**STUDIO LEGALE
CARMENATI - RAGNI**

***Oggetto: [ID: 11161/WEB-VIA-FER-VIAVIAF00000004] - Impianto per la produzione di energia elettrica da fonte eolica ubicato nei Comuni di Sassoferrato e Fabriano, denominato "Monte Miesola," di potenza complessiva pari a 47,6 MW.
Procedimento VIA/PNIEC; proponente Fri-El S.p.A.
Avviso di avvio della consultazione pubblica del 17 aprile 2024.
Osservazioni ai sensi dell'art.24, comma 3°, D.Lgs. n.152/2006, come modificato dall'art.6, D.L. n.152/2021.***

Analisi dei requisiti ostativi allo sviluppo del progetto eolico "Monte Miesola".

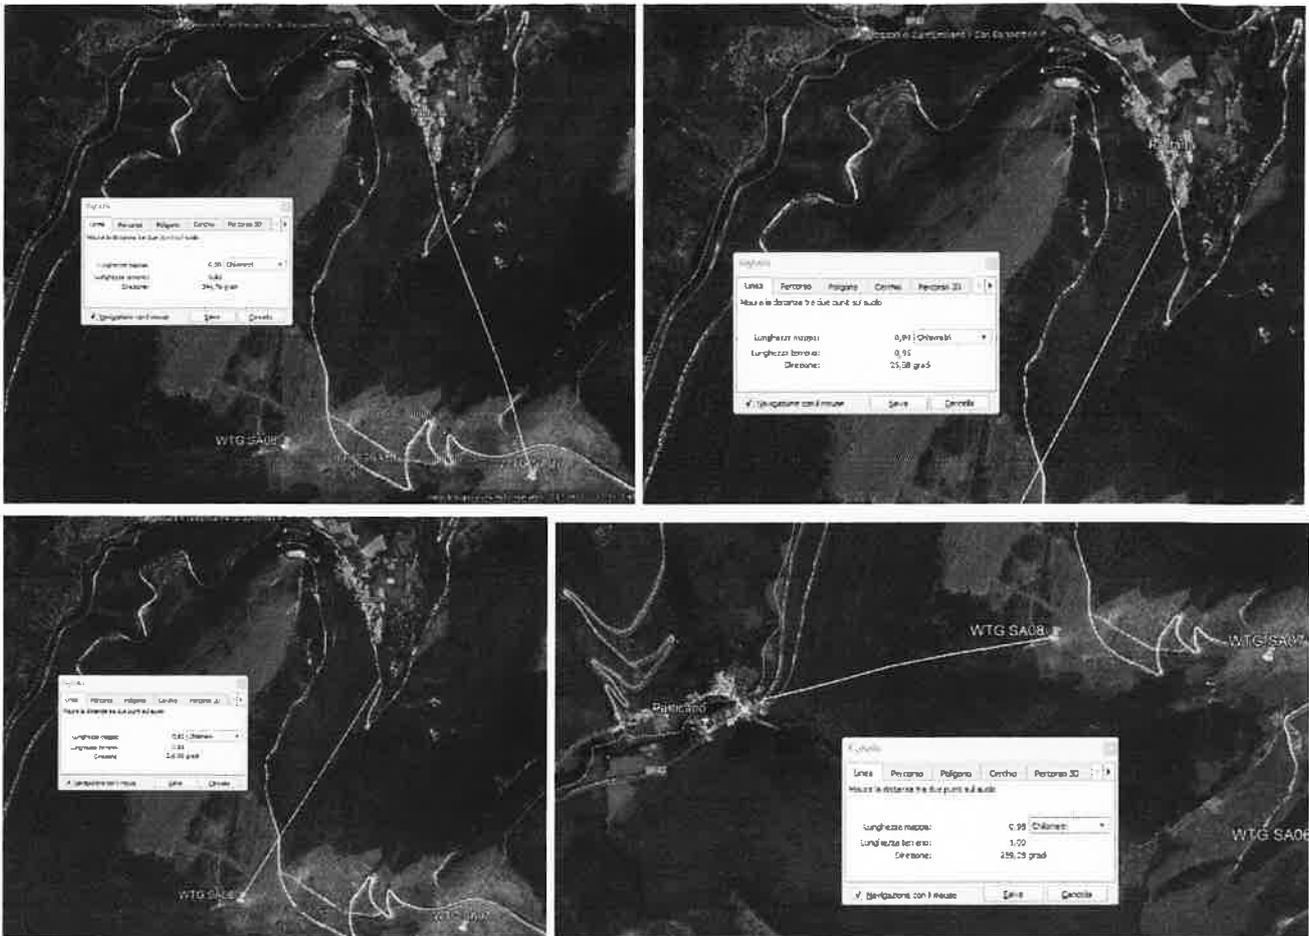
Di seguito le distanze censite tramite Google Earth Pro tra le coordinate degli aerogeneratori e i centri abitati prospicienti, essendo tale misurazione a favore del proponente in quanto, per praticità, misura la distanza effettiva dai piloni e non dal raggio di azione delle pale, misurazione più corretta e che ridurrebbe ulteriormente le distanze tra aerogeneratori e centri abitati.

- Centro abitato di Rucce distanza con WTG FA01: 0,57 km da singola abitazione
- Centro abitato di Rucce distanza con WTG FA01: 0,76 km da centro abitato
- Centro abitato di Rucce distanza con WTG FA02: 0,57 km da singola abitazione
- Centro abitato di Rucce distanza con WTG FA02: 0,74 km da centro abitato
- Centro abitato di Casalvento distanza con WTG SA05: 1,05 km da centro abitato
- Centro abitato di Pantana distanza con WTG SA07: 0,95 km da centro abitato
- Centro abitato di Pantana distanza con WTG SA07: 0,80 da singola abitazione
- Centro abitato di Pantana distanza con WTG SA08: 0,94 km da centro abitato
- Centro abitato di Pantana distanza con WTG SA08: 0,81 da singola abitazione
- Centro abitato di Perticano distanza con WTG SA08: 0,98 km da centro abitato

Relativamente al distanziamento di 1.200 metri, è fondamentale sottolineare che la regione Marche, a pagina 218 nel documento *"PIANO ENERGETICO AMBIENTALE REGIONALE (PEAR 2020). DECRETO LEGISLATIVO 3 MARZO 2011, N. 28. DECRETO DEL MINISTERO DELLO SVILUPPO ECONOMICO 15 MARZO 2012"*, e specificatamente alla voce "Si richiamano le misure di mitigazione disposte dal punto 5.3 e 9 dell'allegato 4 del DM 10 settembre 2010.", adotta e ratifica il punto 5.3 dell'allegato 4 del DM 10 settembre 2010, considerando la distanza calcolata con logica "6 volte l'altezza massima comprensiva di pala verticale" requisito di vincolo senza deroghe, in linea con le altre regioni italiane.

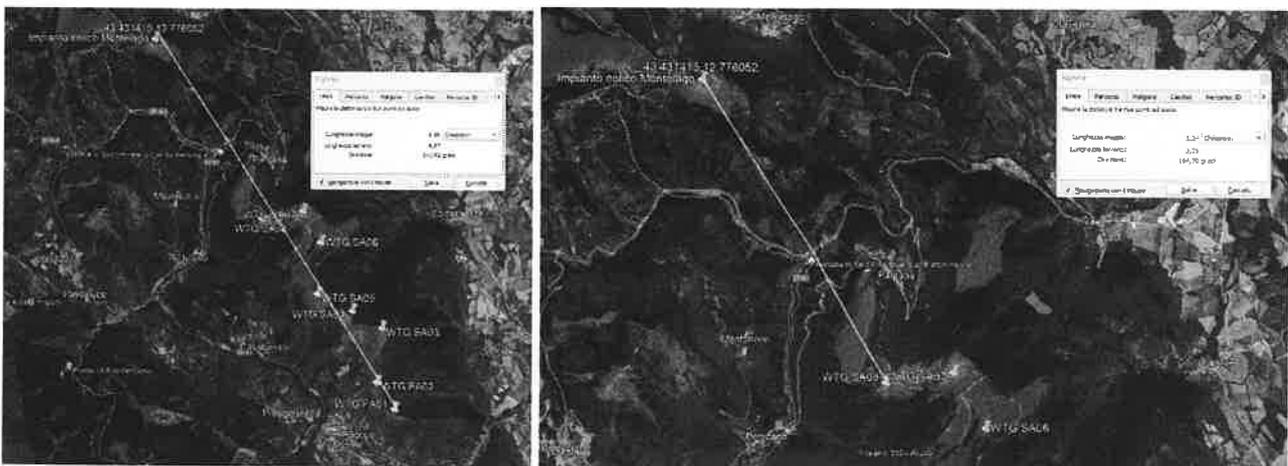
Il limite di 2 km citato dal Proponente non trova riscontro nella normativa citata nella sentenza del TAR <https://va.mite.gov.it/File/Documento/381482> che prevede una distanza minima degli impianti eolici di:

- 2 km da un impianto fotovoltaico;
- 10 km da un altro impianto eolico.

Visuale dal borgo fortificato medievale di Pascelupo, dove è sita la Chiesa di San Bernardino - bene tutelato e vincolato (omesso nei foto inserimenti della ditta proponente) e in cui sono visibili 6 aerogeneratori su 8.

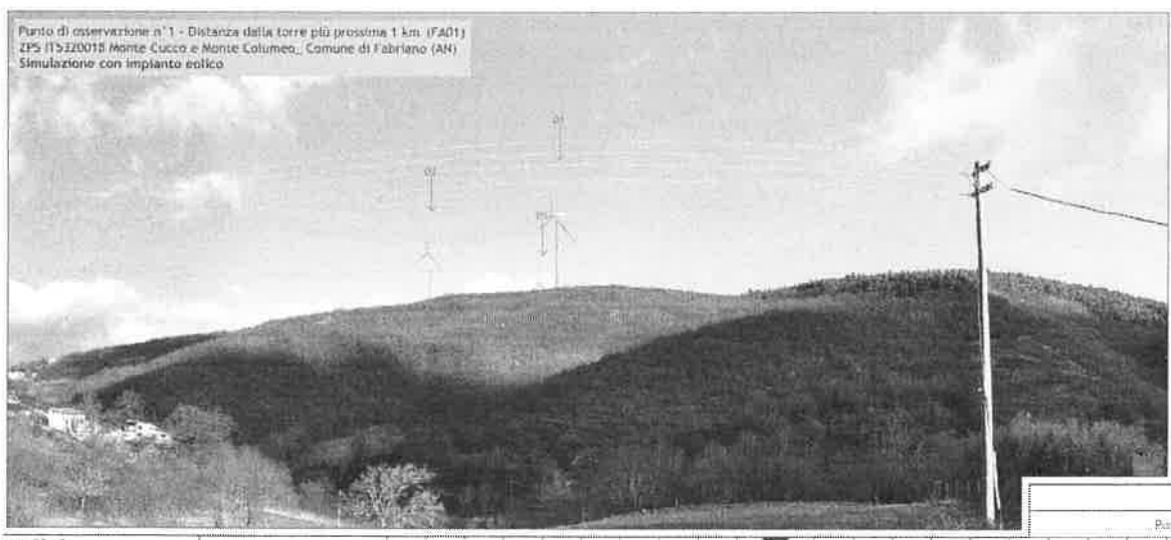
Inoltre la maggior parte delle simulazioni del Proponente sono concentrate a dimostrare come sia basso l'impatto visivo da distanze importanti (5-9 km) mentre sono assenti le simulazioni dai centri abitati limitrofi (siano essi inclusivi di beni artistici sottoposti a vincolo di tutela), come nei seguenti rendering:

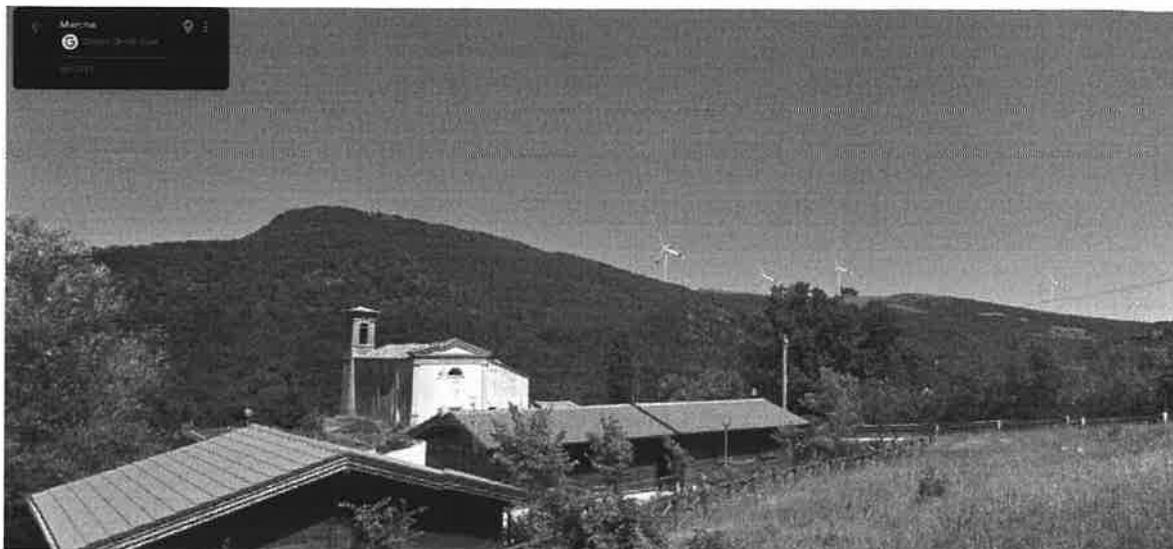
Di seguito un foto-inserimento, assente nella relazione del Proponente, della visuale sulla Chiesa di San Felice (bene sottoposto a vincolo di tutela), a distanza di 2.18 km dal generatore WTG SA08, e in cui si rileva una visuale fortemente compromessa dalla presenza degli aerogeneratori. Si fa inoltre presente che il tipo di aerogeneratore inserito dal Proponente nella documentazione che ha allegato al MASE per l'avvio della procedura di VAS, è di colore bianco e dotato di segnalatori rossi a fine pala, mentre nei foto-inserimenti del Proponente, le pale utilizzate per la simulazione dell'impatto ambientale risultano grigie e assenti delle bande rosse e quindi più facilmente mimetizzabili nei foto-inserimenti con le tinte medie dell'ambiente.

L'omissione di questo fotoinserto è indicativo della poca attenzione che il Proponente ha riposto nel valutare l'impatto visivo della compromissione dei paesaggi circostanti a tutti i beni sottoposti a tutela, scegliendo appositamente di proporre nella relazione fotoinserti esclusivamente per beni a distanze elevate, nella quasi totalità, superiori a 5 km, dove le pale ovviamente risultano poco evidenti e poco impattanti sulla panoramica, o nascoste da qualche albero per cui è sufficiente spostarsi di pochi metri per vederne una quantità maggiore.

Figura 14 - Stralcio Tavola 11 Parchi e riserve naturali

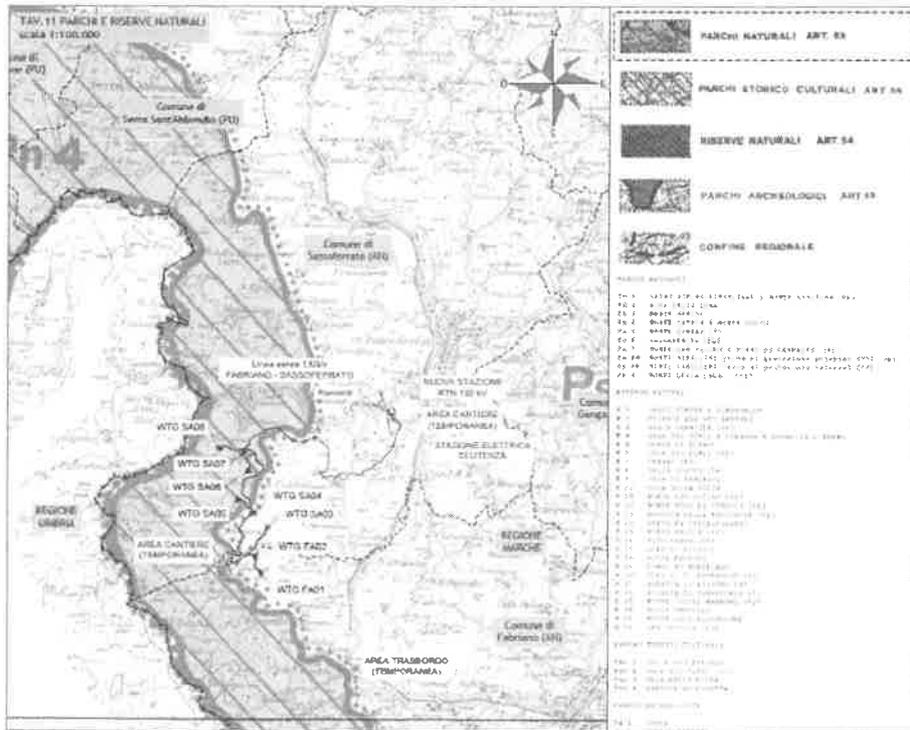
La tavola 11 della Regione Marche relativa a parchi e riserve naturali fa riferimento ad un PN4 (Parco Naturale Monte Catria e Monte Cucco) identificato come candidato all'istituzione ma non ancora formalizzato. L'area di pertinenza si sovrappone parzialmente a quella del progetto del Proponente, come si evince dal seguente estratto dalla documentazione della FRI-EL S.p.a.

Nella relazione preliminare viene affermato dal Proponente, che il Parco non risulta istituito, benché nella pagina pubblica del portale Regione Marche, nell'area relativa alle zone con vincoli paesistico-ambientali alla tavola 11, l'area PN4 risulta presente e confermata come "pn4 art 53" nella tavola nord.

3.8) Tabelle Sitap e vincolo "ope legis"

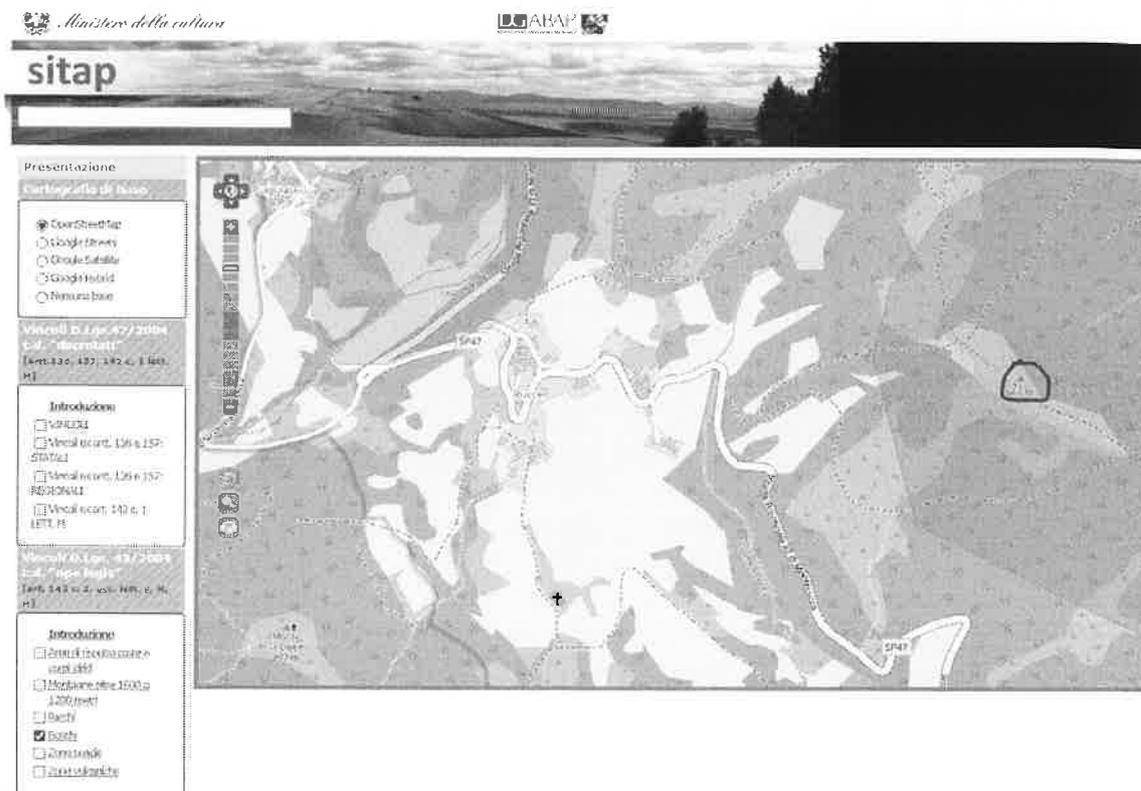
Il generatore WTG FA01 ricade all'interno di area a vincolo D.to Lgs. 42/2004 c.d. "ope legis" come si evince sul portale del SITAP.

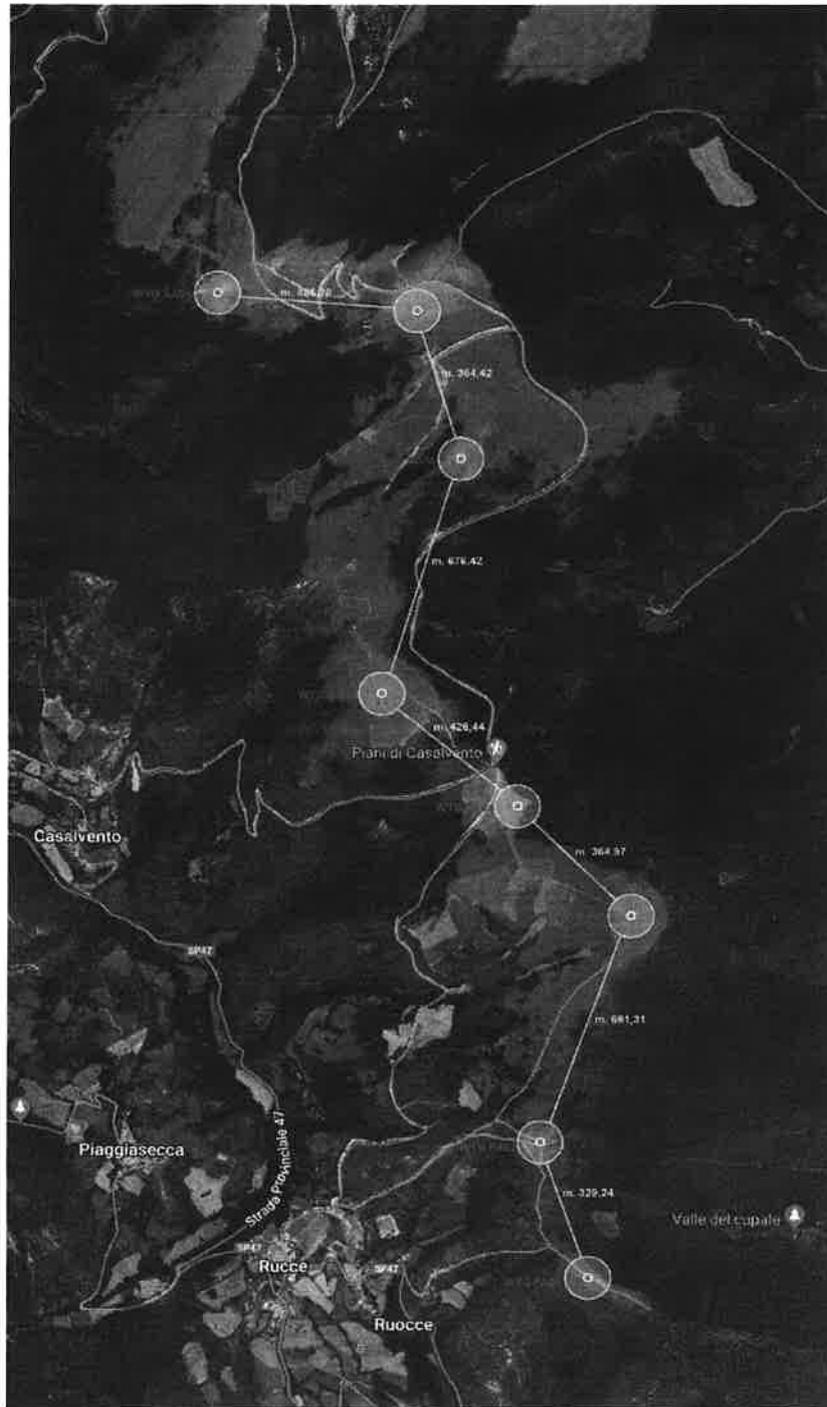
Pertanto si procede alla verifica delle distanze in termini assoluti sia rispetto al vento prevalente sia a quello non prevalente.

Dall'analisi delle distanze tra le punte più estreme dei rotori degli aerogeneratori più prossimi, risulta che rispetto al vento prevalente e a quello non prevalente (di cui non si conoscono le direzioni né l'intensità degli stessi) risulta:

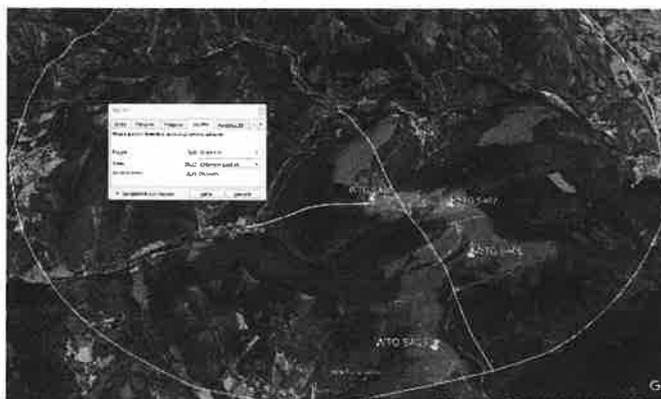
Da notare come, applicando il raggio di 3 chilometri previsto dall'art 20 comma 8 del DLgs 199/2021, 4 generatori su 8 ricadrebbero al di sotto del perimetro minimo.

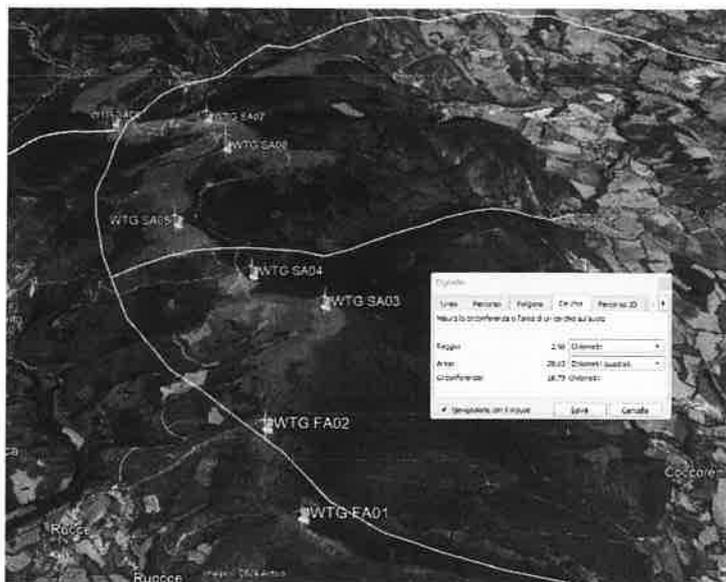
6 generatori del progetto sono previsti al di sotto della distanza minima dalla chiesa di San Lorenzo in Coldellanoce

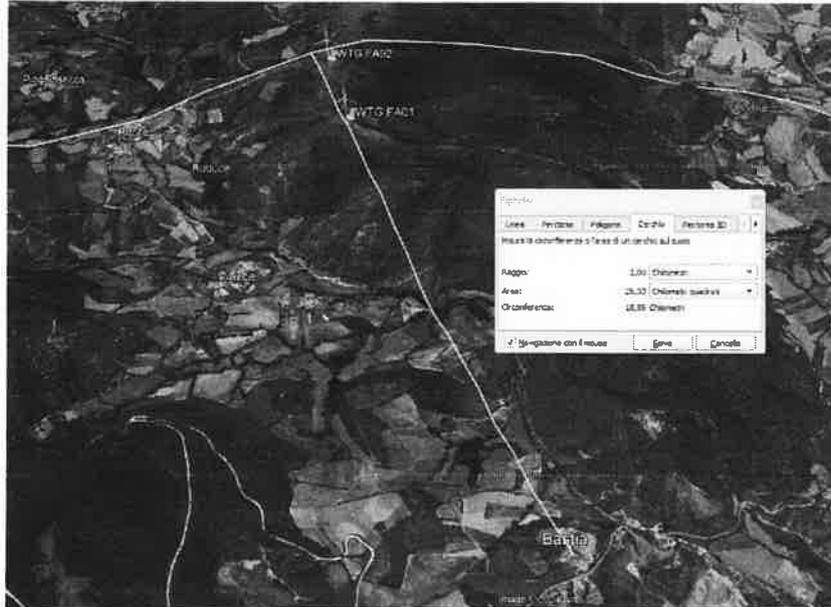
Sono presenti 2 aerogeneratori sotto il limite di 3 chilometri di distanza.

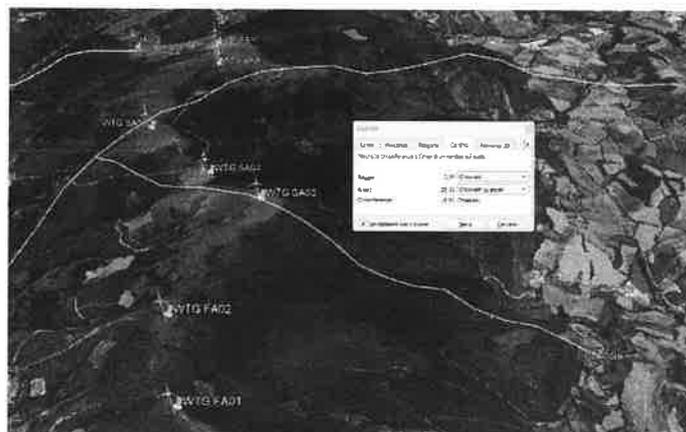
5 generatori su 8 ricadono entro i 3 chilometri dalla Chiesa di Coccore di Santa Maria della Pieve

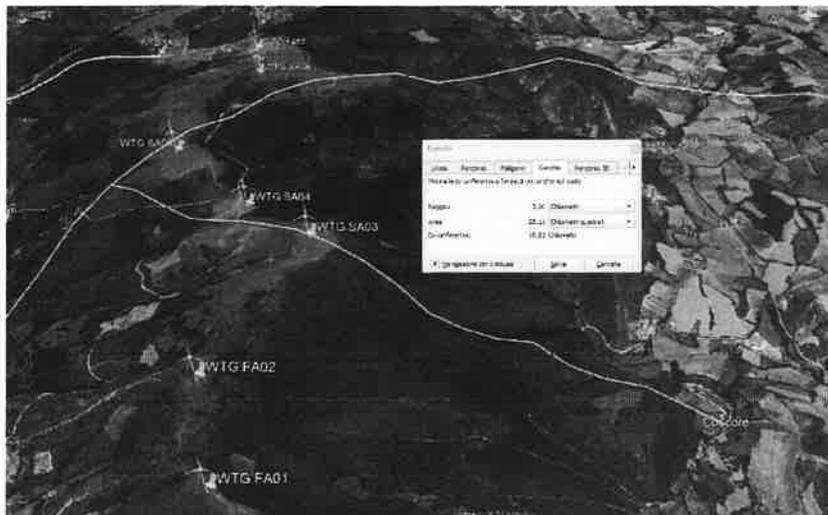
Anche in questo caso, 5 generatori su 8 ricadono entro i 3 chilometri dalla Chiesa di San Nicola di Coccore.
